**PROJET DE CENTRALE PHOTOVOLTAÏQUE SUR LA
COMMUNE DE MONTPON-MENESTEROL (24)
AU LIEU-DIT *PARDOULET***

MEMOIRE EN REPONSE A L'AVIS DE LA MRAE

Figure 1 : Surface de zone N transformée en secteur Npv

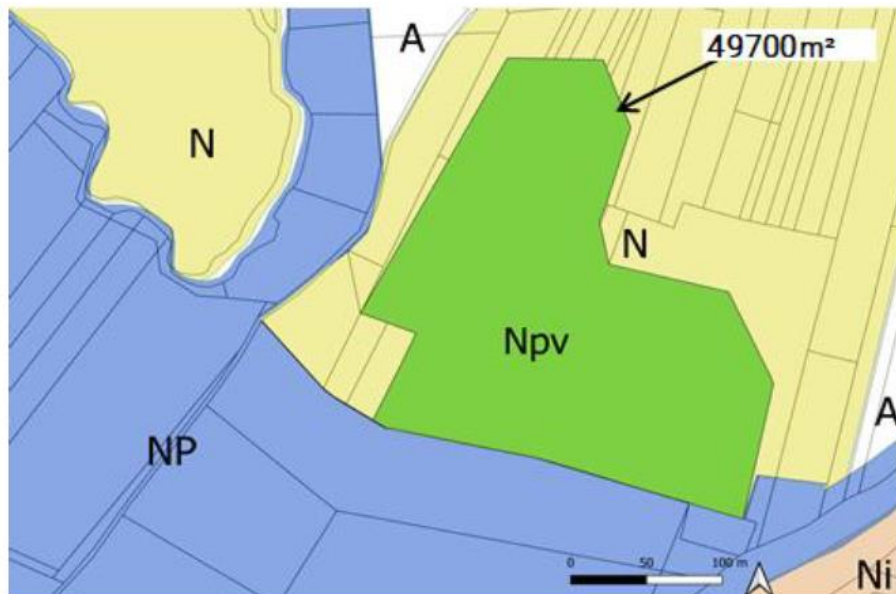
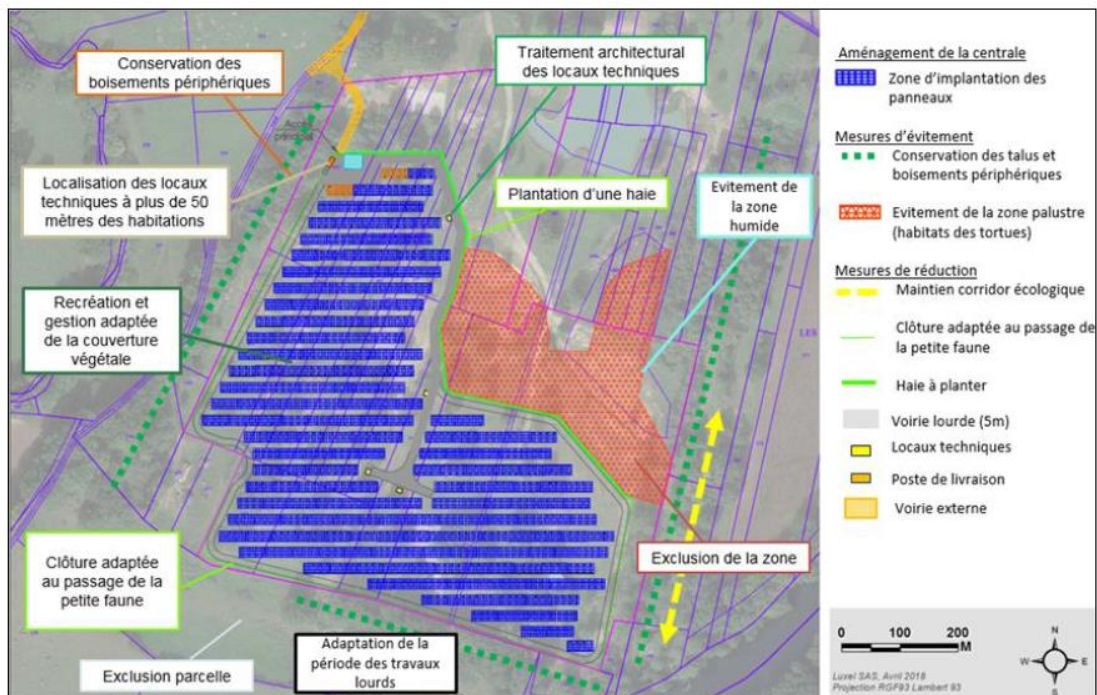
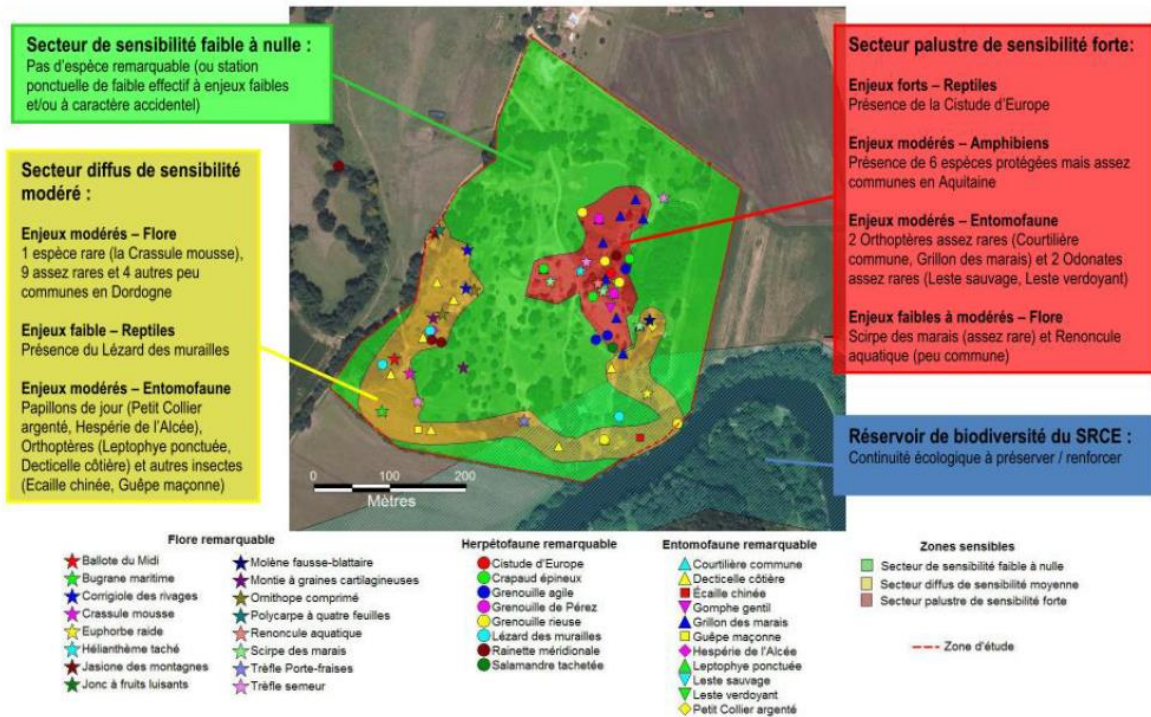
Question 1 : La MRAe estime qu'il est nécessaire de faire clairement apparaître dans le rapport de présentation les mesures d'évitement, de réduction et de compensation des impacts environnementaux qui sont portées par le plan local d'urbanisme, et celles qui reposent uniquement sur la responsabilité du porteur de projet.

Le plan local d'urbanisme, au travers l'inscription du périmètre de la zone Npv, a sécurisé les mesures d'évitement et de réduction actées dans le projet en ne permettant l'installation de la centrale photovoltaïque que sur des surfaces où les enjeux sont considérés comme nuls à modérés.

La zone d'évitement des habitats de la Cistude d'Europe est inscrite dans le plan de zonage du PLU.

Le rapport de présentation sera complété sur cette thématique suivant la demande de l'autorité environnementale.

Figure 5 Emplacement des zones humides, écoulements et relief de la zone

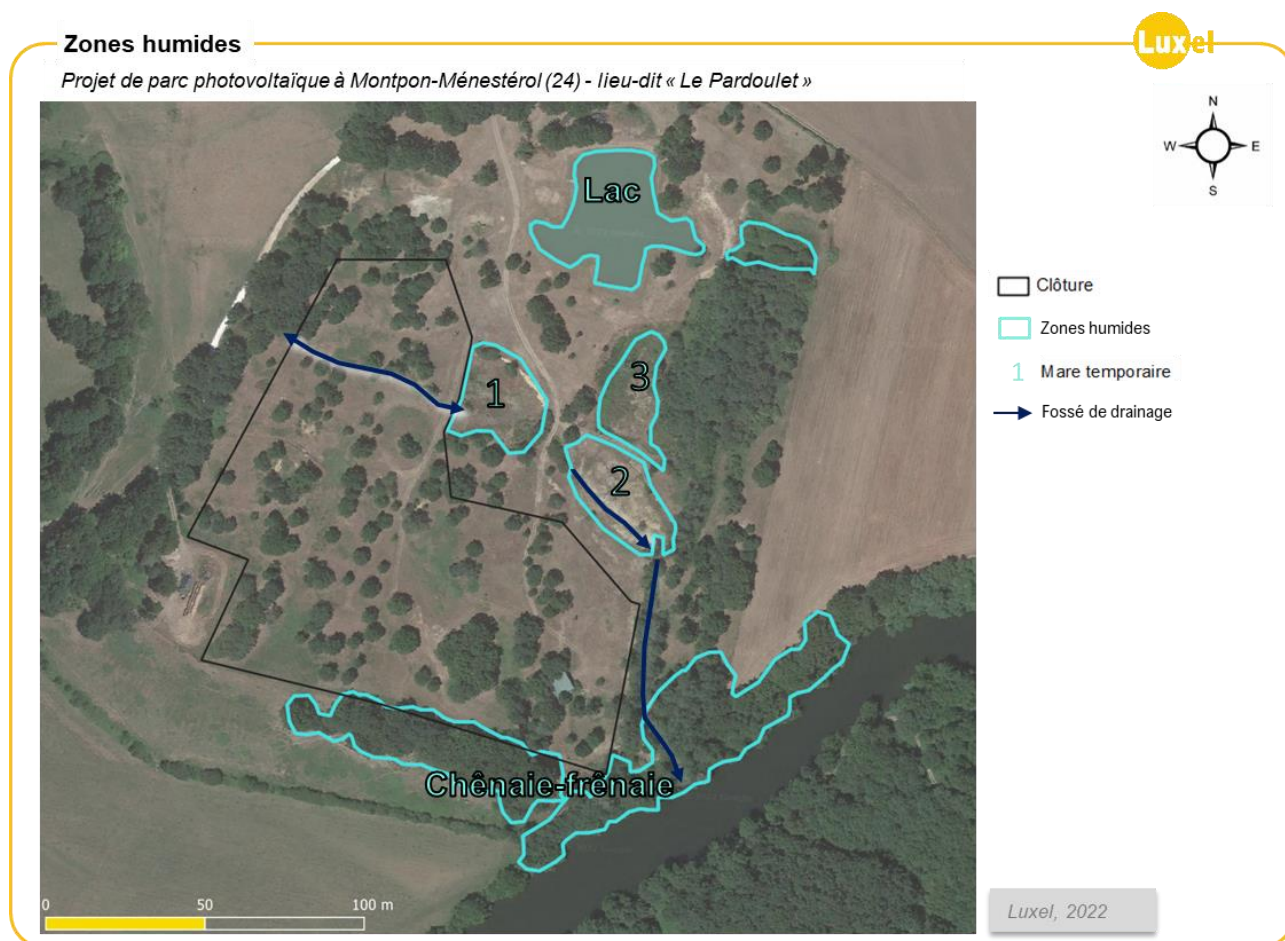
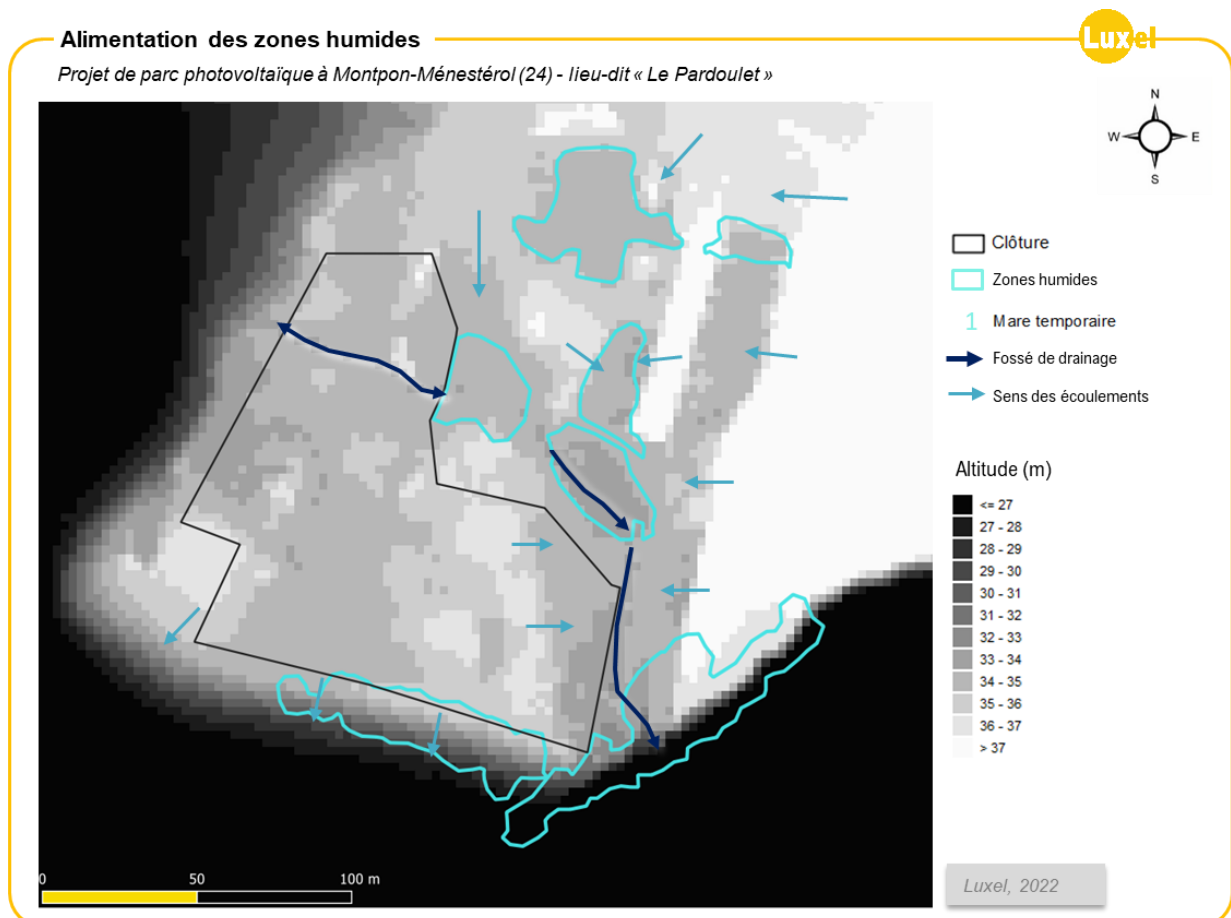
Question 2 : La MRAe demande au porteur de compléter son analyse du fonctionnement des zones humides, dans la perspective de démontrer la prise en compte suffisante de cet enjeu. Le porteur de projet devra en outre s'engager sur un suivi régulier des zones humides recensées et prévoir des mesures correctives voire en dernier lieu des mesures compensatoires en cas d'assèchement constaté.

Les trois mares temporaires situées au nord-est de la zone d'implantation sont localisées dans des dépressions comme le montre le modèle numérique de terrain (précision de 5 m). Ces **dépressions de nature argileuse** retiennent les eaux de surface provenant de zones topographiquement plus élevées. Leur alimentation est donc assurée par les **précipitations** et les **ruissellements des eaux de surface**, en partie depuis les reliefs au nord-est de la zone.

Un **fossé de drainage** traverse le site d'ouest en est et limite les fonctionnalités des zones humides, en particulier des mares 1 et 2 présentées dans le diagnostic du milieu naturel. Ces mares sont également asséchées une partie de l'année, notamment durant le printemps et l'été et présentent de degrés d'hydromorphie variables selon les saisons.

Le plan d'implantation du parc photovoltaïque a permis d'éviter en totalité les zones humides du secteur. Les fossés seront maintenus et entretenus et il n'y aura pas de remaniement majeur de la topographie du site afin de maintenir le sens des écoulements et l'alimentation existante des zones humides.

Bien que les pistes périphériques soient situées en bordure des zones humides, celles-ci sont construites à l'aide de matériaux poreux permettant de conserver l'infiltration des eaux de pluie. De plus, l'alimentation du secteur palustre se faisant en majeure partie depuis les reliefs au nord-est de la zone, l'implantation de la centrale au sud-ouest n'impactera pas de manière significative leur alimentation et leur pérennité. L'alimentation de la chênaie-frênaie n'est pas remise en cause non plus pas le projet. Le maître d'ouvrage travaillera en concertation avec le Syndicat Mixte du Bassin de l'Isle afin de garantir la présence des zones humides et du maintien de leurs fonctionnalités. En cas d'évolution négative, des mesures correctives seront mises en place.

Figure 9 Plan d'implantation du site et zone de sensibilité diffuse

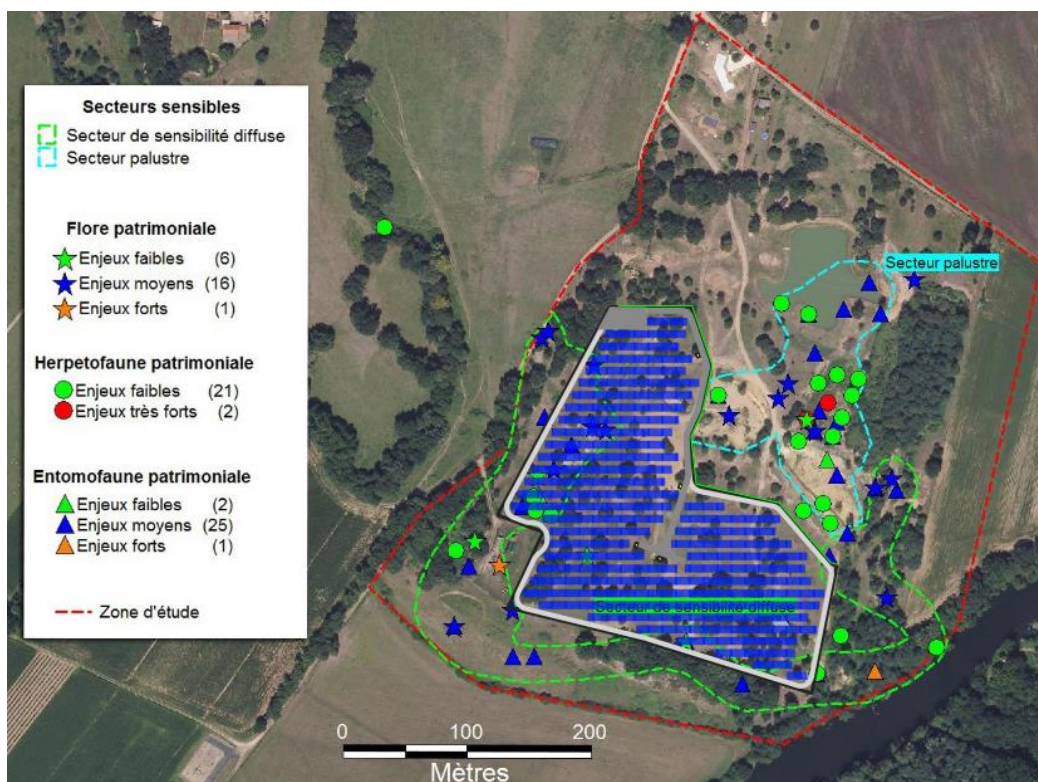
Question 4 : La MRAe demande au porteur de projet de préciser les impacts sur la zone de sensibilité diffuse, notamment espèces floristiques concernées, et le cas échéant de proposer des mesures d'évitement, de réduction et de compensation complémentaires en cas d'incidences résiduelles non nulles.

La zone de sensibilité diffuse a une surface totale de 3,65 ha et le projet de centrale photovoltaïque évite 2,85 ha de cette zone, soit 78%.

Aucune espèce de flore patrimoniale à enjeu fort n'est impactée. Les espèces floristiques à enjeu moyen dans l'emprise du projet sont la Corrigiole des rivages et l'Ornithope comprimé qui sont assez rares à l'échelle départementale. Le porteur de projet tient à rappeler qu'aucune espèce floristique protégée ou déterminante pour les ZNIEFF n'est présente sur la zone d'étude.

Figure 10 Habitats concernés par le débroussaillage

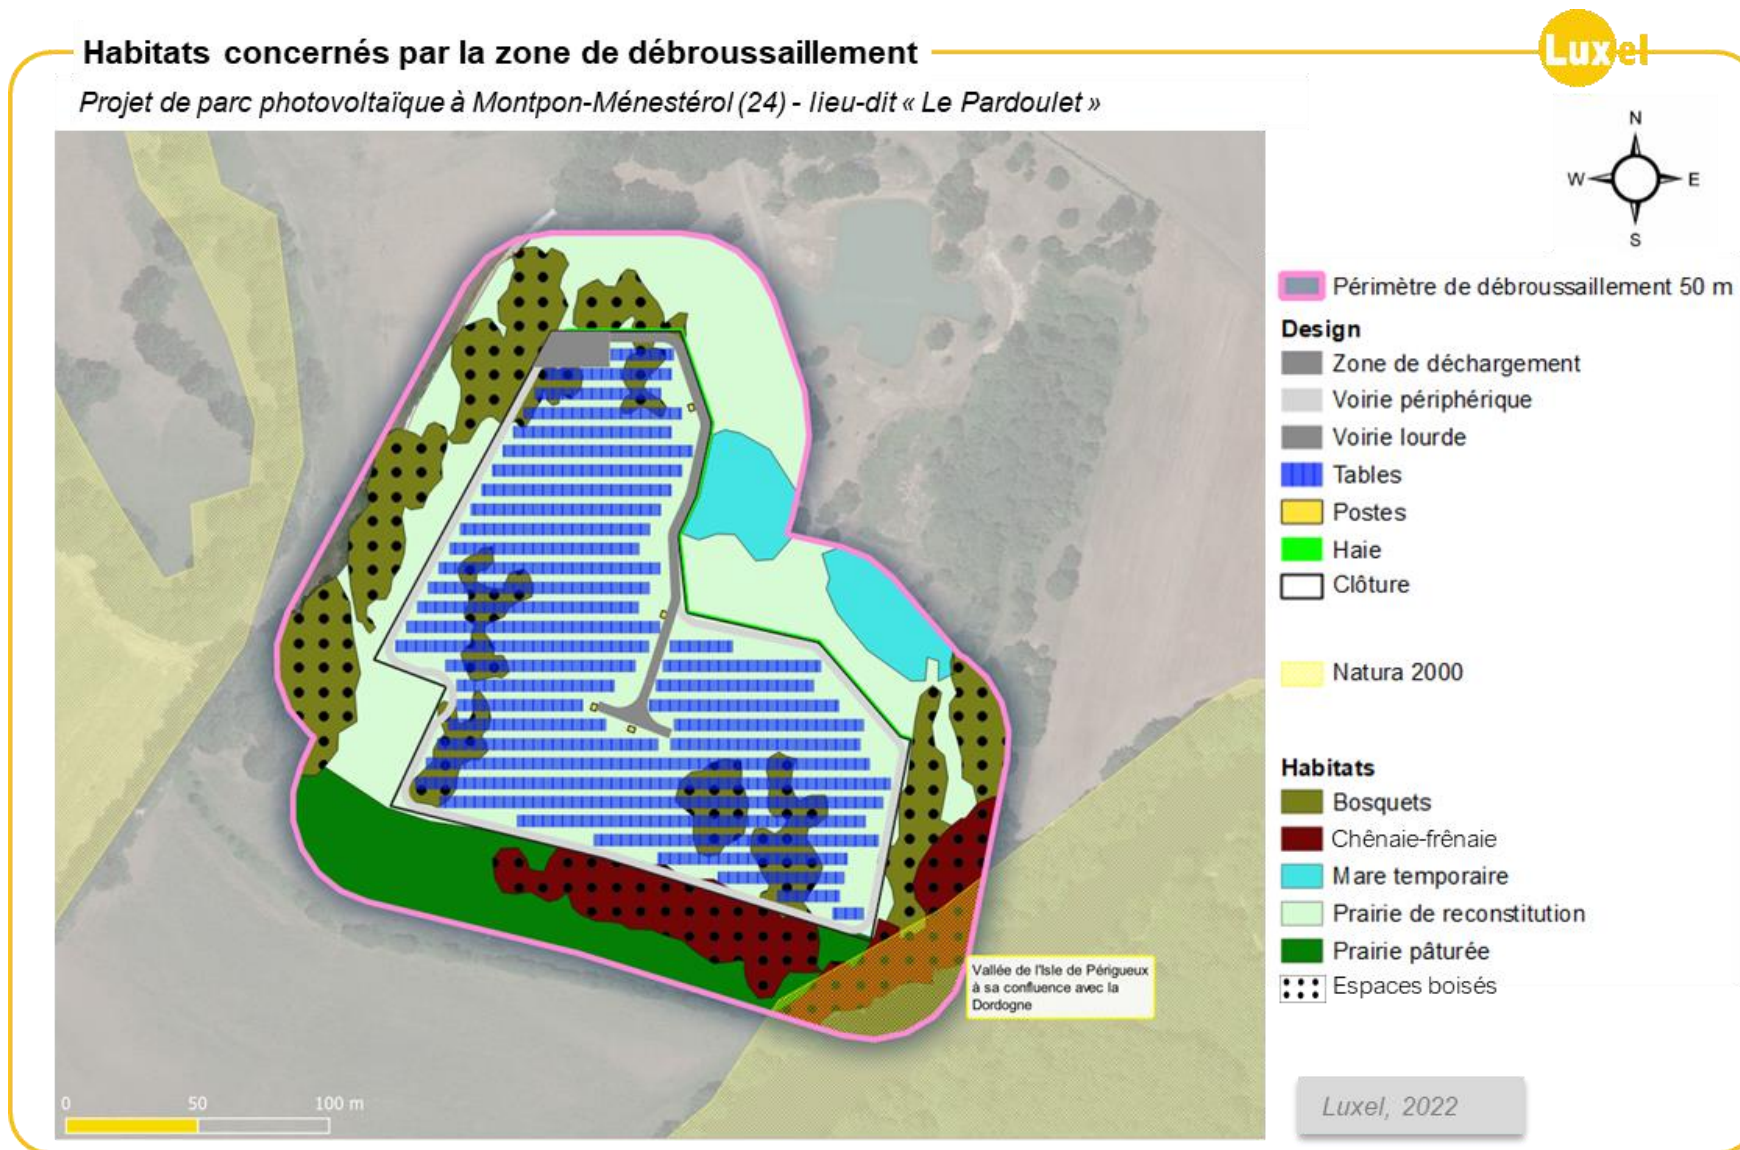
Question 6 : S'agissant des opérations de débroussaillage liées à la défense contre l'incendie en phase d'exploitation, la MRAe demande au porteur de projet de présenter un plan localisant les secteurs soumis aux opérations de débroussaillage en quantifiant les incidences sur la faune, et en proposant des mesures de compensation en cas d'incidences résiduelles non nulles.

Les habitats initialement situés dans le périmètre de 50 m de débroussaillage sont les bosquets, la chênaie-charmaie, les mares temporaires, les prairies de reconstitution et les prairies pâturées. Néanmoins, le débroussaillage **n'aura pas d'incidence significative sur les milieux ayant une végétation basse** tels que les prairies et les mares.

La mise à jour de cette carte (figure 10) et des zones à débroussailler sera transmise à la suite de la concertation préalablement citée afin d'assurer la sécurité des services départementaux d'incendie et de secours et la préservation de la faune et la flore à fort enjeu.
